**Avis de la Mission régionale d'autorité environnementale de
Nouvelle-Aquitaine sur le projet de révision allégée n°3 du plan
local d'urbanisme intercommunal (PLUi) Gâtine-Autize porté par la
communauté de communes Val de Gâtine**

Avis NA-2026-014789/A PP

Porteur du Plan : communauté de communes Val-de-Gâtine

Projets d'extension et de création de STECAL à Ardin (en haut à gauche), Béceleuf (en haut à droite), et Faye-sur-Ardin (en bas)
(source : notice de la révision allégée n°3, pages 10, 20, et 29)

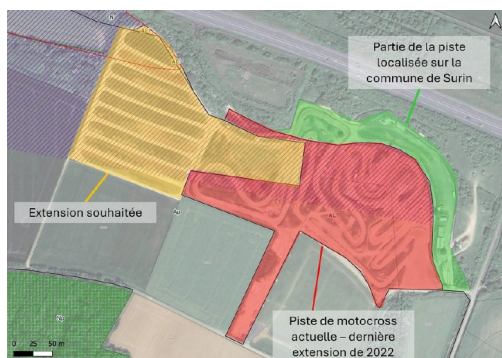
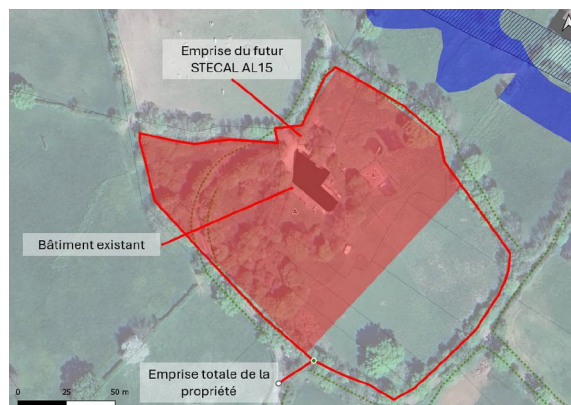
La révision allégée crée au total 5,56 hectares de STECAL supplémentaires, dont 1,23 hectare au détriment de la zone agricole, et 4,33 hectares au détriment de la zone agricole protégée Ap. Le dossier ne comporte pas d'analyse de l'impact de la révision allégée n°3 sur la trajectoire de consommation d'espaces naturels, agricoles et forestiers prévue par la loi climat résilience et le SRADDET² Nouvelle-Aquitaine.

La MRAe recommande de préciser les incidences de la révision allégée n°3 sur la trajectoire de consommation d'espaces NAF sur la période 2021-2031 qui fait référence pour l'application de l'objectif de réduction de la consommation d'espaces NAF fixé par le SRADDET Nouvelle-Aquitaine, par rapport à la période 2011-2021. Pour cette analyse, la communauté de communes peut s'appuyer sur les données du portail national de l'artificialisation.

Utilisation du site lors des événements de moto-cross à gauche, et limites du STECAL AL1 après révision allégée à droite (source : notice de la révision allégée n°3, pages 28 et 33)

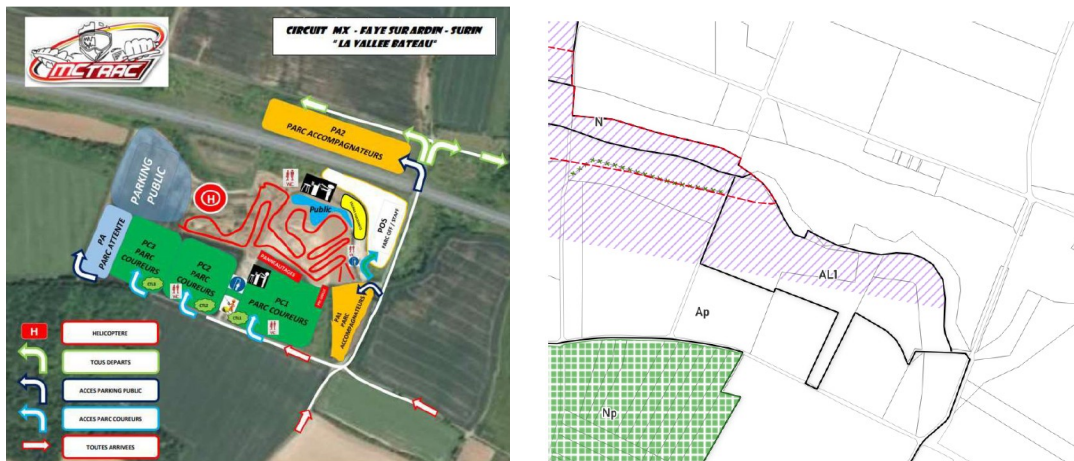
Le dossier de 2022 portait sur une extension sur les parcelles ZS2 et ZS4, tandis que l'extension prévue dans le cadre de la révision allégée n°3 concerne la parcelle ZW100. L'occupation et l'état actuel de la parcelle ZW100 doivent être clarifiés, le dossier indiquant seulement qu'elle est déjà « modelée par la pratique sportive ». En outre, le dossier comporte des plans qui semblent indiquer une utilisation par le gestionnaire du circuit, de parcelles situées en dehors des limites du futur STECAL, et localisée en zone agricole protégée (Ap), (voir les « parcs coureurs, accompagnateurs, et attente » figurant sur la carte ci-dessous).

La MRAe recommande de présenter un état initial plus précis de la parcelle ZW100 à Faye-sur-Ardin. La pertinence et le caractère suffisant de l'étude des enjeux avifaunistiques réalisée entre 2014 et 2017 et présentée dans le cadre du dossier d'extension du circuit de moto-cross de 2022 doivent être ré-interrogés, et le cas échéant, des inventaires complémentaires doivent être réalisés, en intégrant éventuellement un cortège d'espèces plus large.

Le périmètre du STECAL doit en outre être justifié par rapport aux aménagements réalisés ou projetés en lien avec l'activité de motocross, en expliquant les différences de périmètre constatées sur les plans ci-dessus. Le dossier doit démontrer que ce périmètre est cohérent avec la réglementation en matière d'urbanisme, et prend en compte les enjeux environnementaux identifiés.
